DOSSIER REPONSE A L'AVIS DE L'AUTORITE ENVIRONNEMENTALE

PROJET HYDROELECTRIQUE VIA

COMMUNE DE VAL CENIS (73)

ANNEXE 3 – FORMULAIRE DE DECISION SOUMETTANT LE PROJET A L'ETUDE D'IMPACT

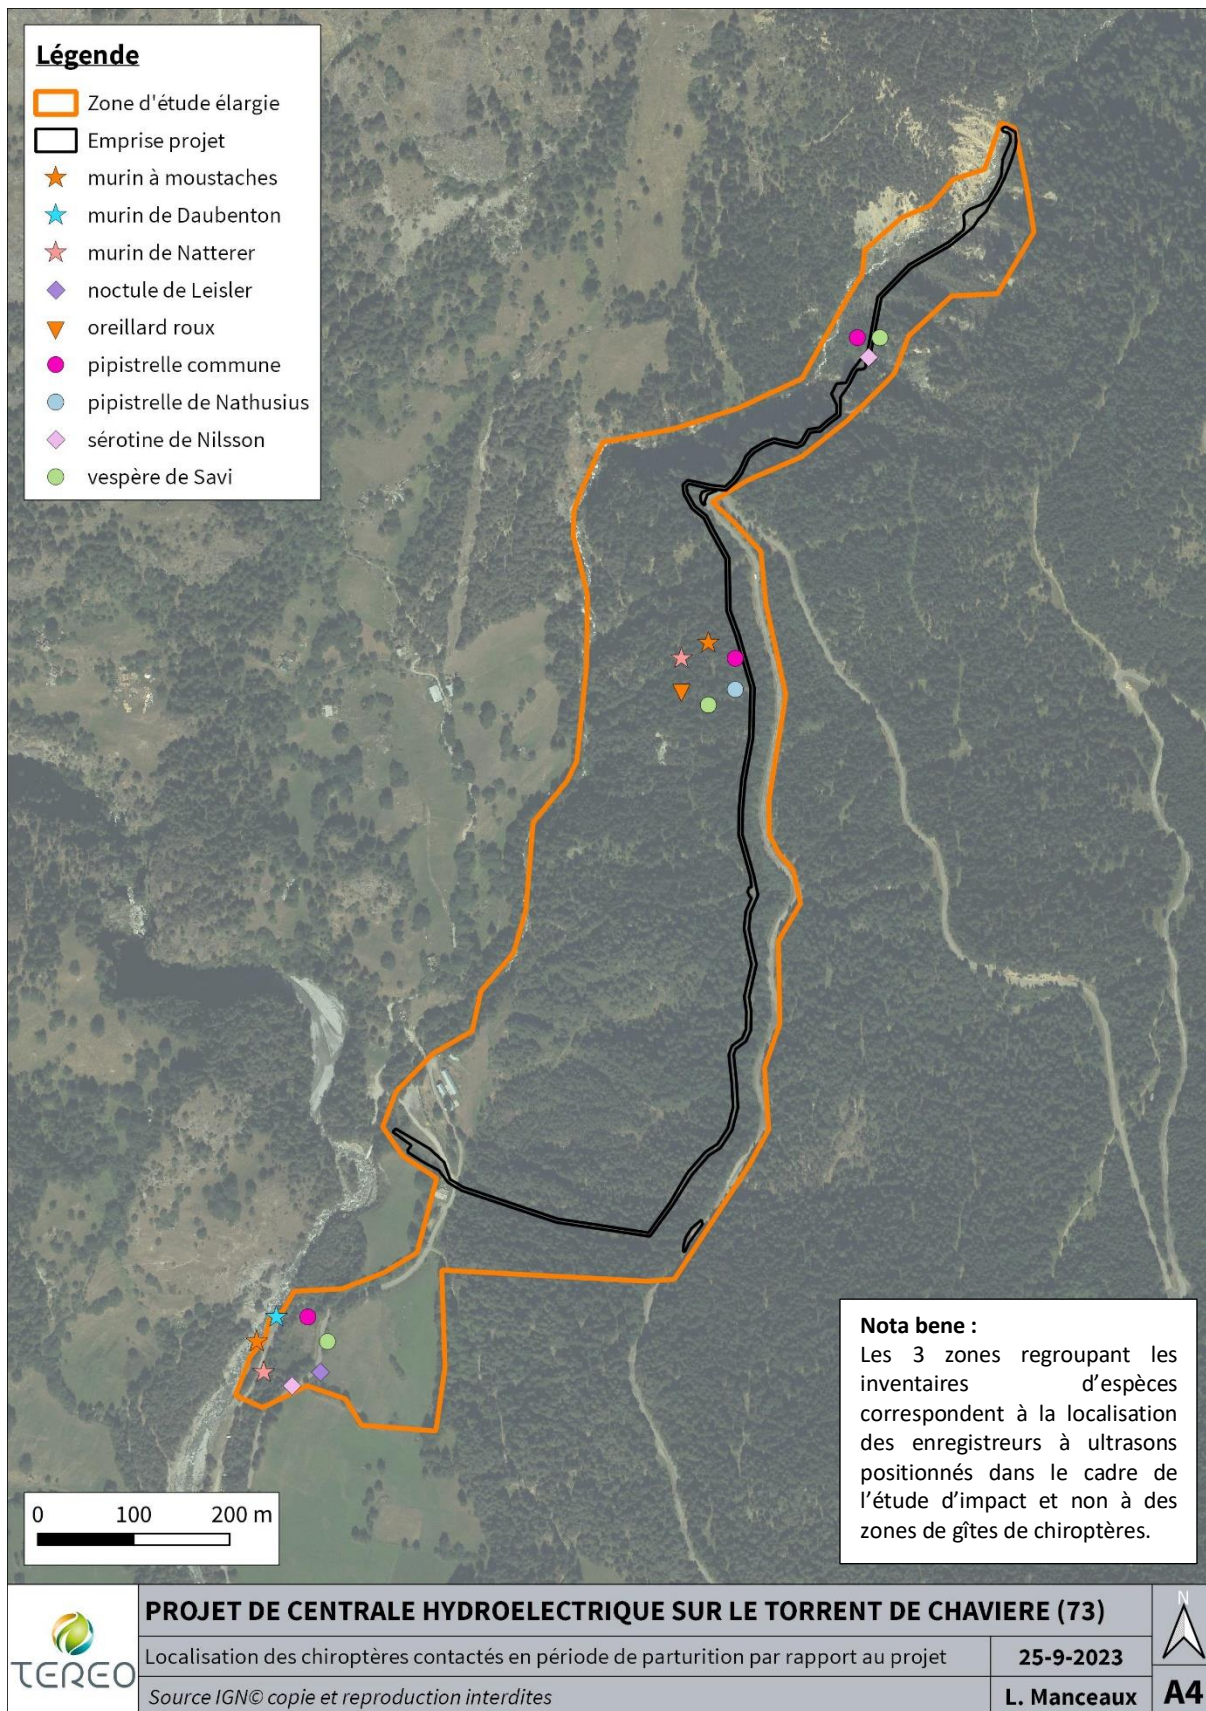
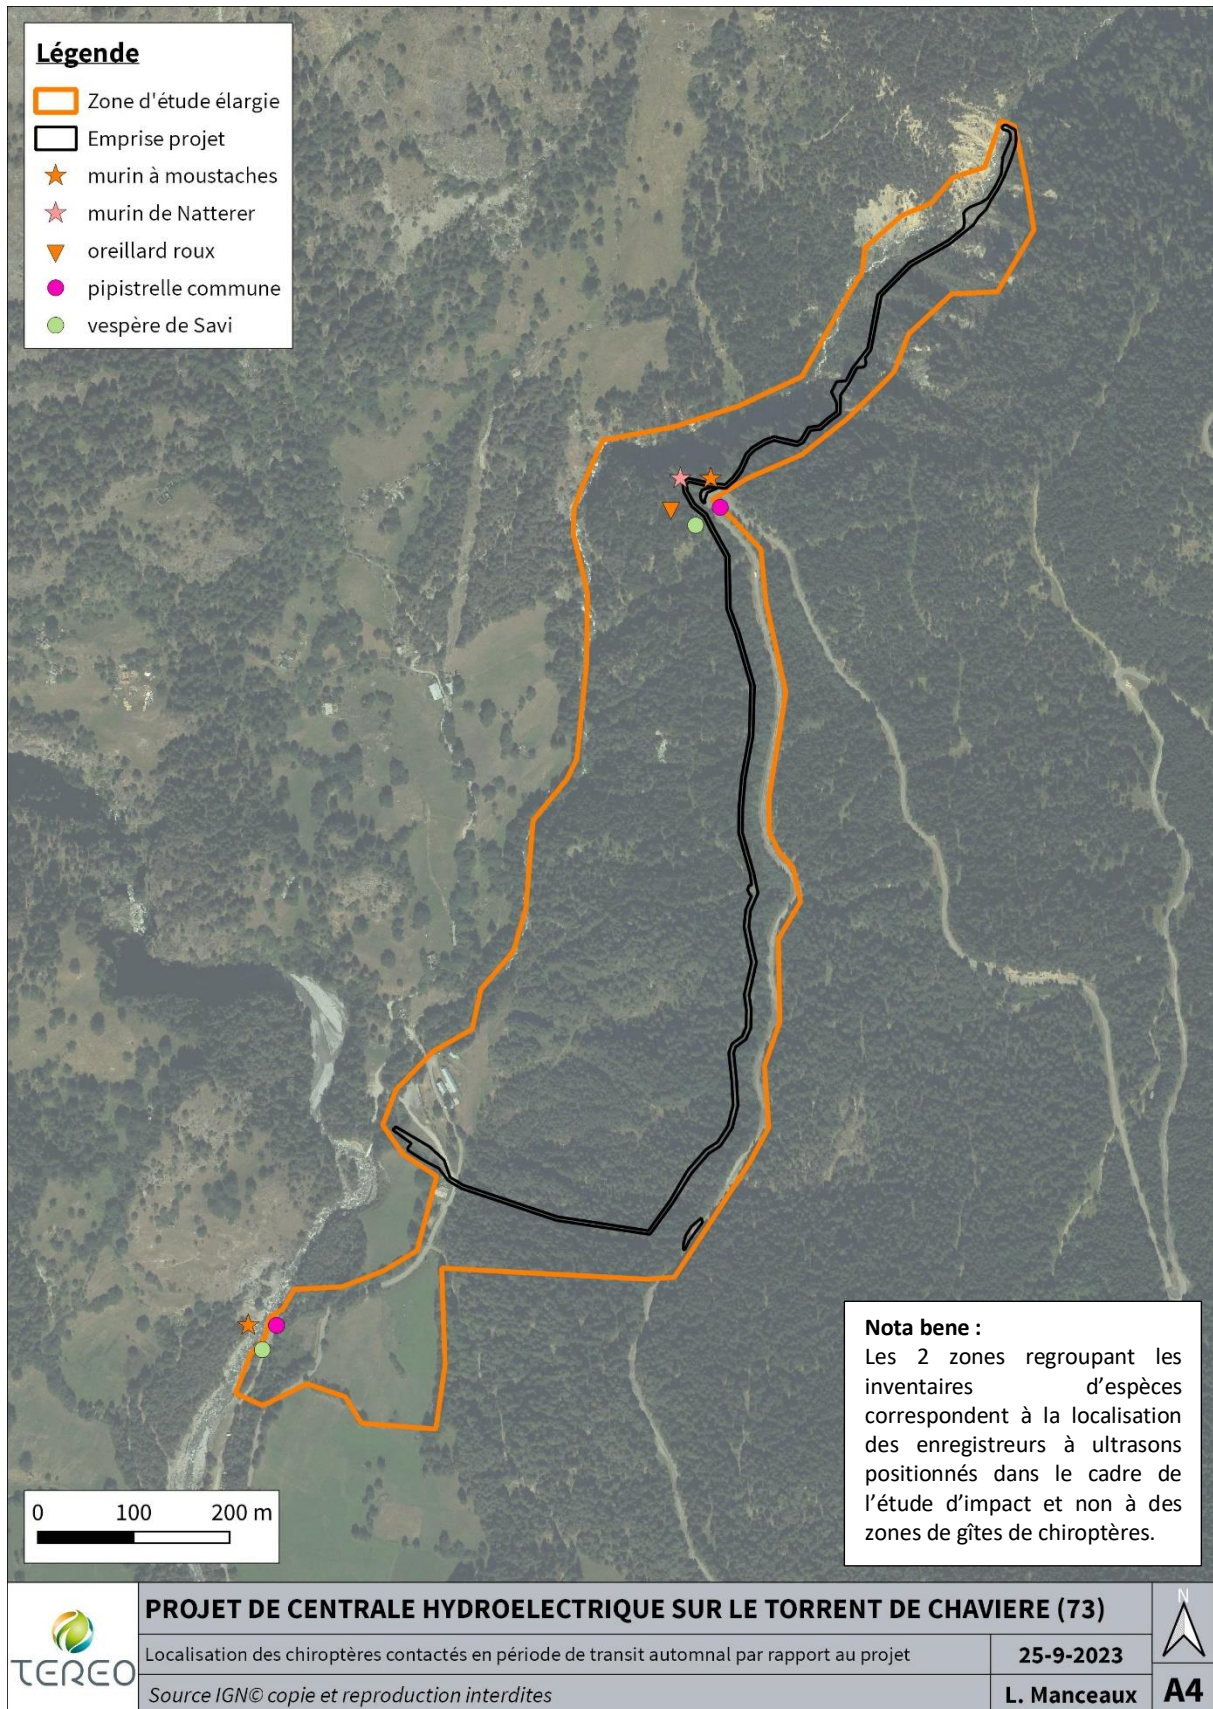
Question / Remarque : *L'Autorité Environnementale recommande au pétitionnaire de compléter l'état initial par des cartes localisant les ouvrages par rapport aux enjeux faunistiques identifiés.*

Les cartes localisant les ouvrages constitutifs du projet par rapport aux enjeux faunistiques identifiés sont présentées en Annexe « 2.3 *Milieux naturels terrestres* » du présent document. De même que pour les zones humides, le pétitionnaire précise que les cartes demandées n'ont pas été réalisées dans la partie « Etat initial » pour plus de clarté quant à la structuration du dossier.
